Burmistrz Miasta Hrubieszowa

WIR.ZP.271.11.2019

Dot. postępowania o udzielenie zamówienia publicznego pn: „**Budowa krytej pływalni przy Szkole Podstawowej Nr 2 w Hrubieszowie**”

Zamawiający - Gmina Miejska Hrubieszów – działając na podstawie art. 38 ust. 2 ustawy z dnia 29 stycznia 2004 r. Prawo zamówień publicznych (tekst jedn. Dz. U. z 2018 r. poz. 1986 z późn zm.) informuje, iż wpłynęły zapytania, dotyczące treści SIWZ w postępowaniu o udzielenie zamówienia publicznego i udziela odpowiedzi.

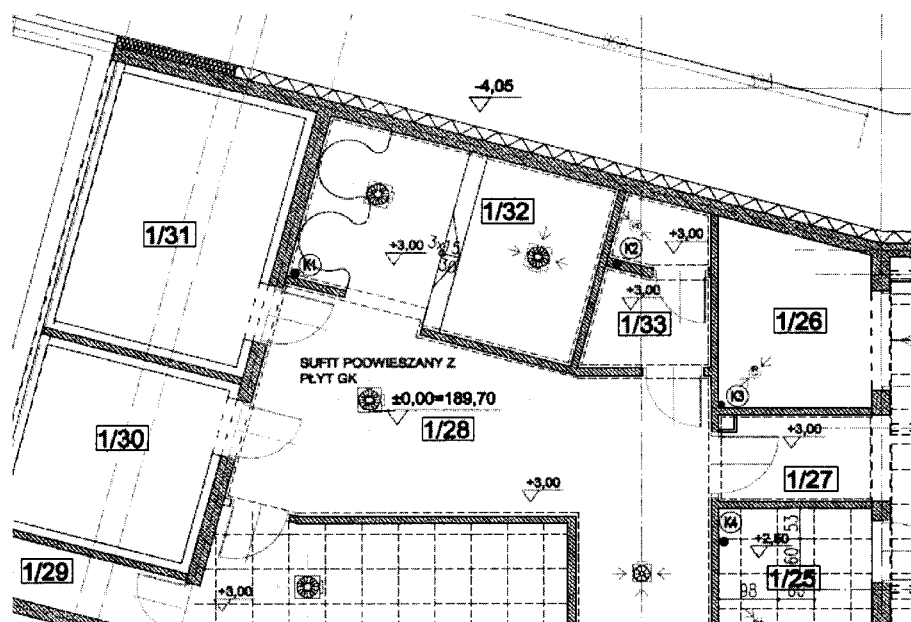
Prosimy o informację, czy bramki obrotowe przy stanowiskach kasowych należy uwzględnić w ofercie. Dodam, że wykazano je w załączniku nr 4 do wzoru umowy, **nie ma ich natomiast w żadnym z przedmiarów**. Jeśli bramki należy uwzględnić w ofercie, prosimy o udostępnienie ich specyfikacji. Ułatwi to sporządzenie oferty.

Bramki należy uwzględnić w ofercie. Są one typowym urządzeniem, którego funkcja w powiązaniu z systemami elektronicznymi została opisana w projekcie. W załączeniu przykładowe karty katalogowe.
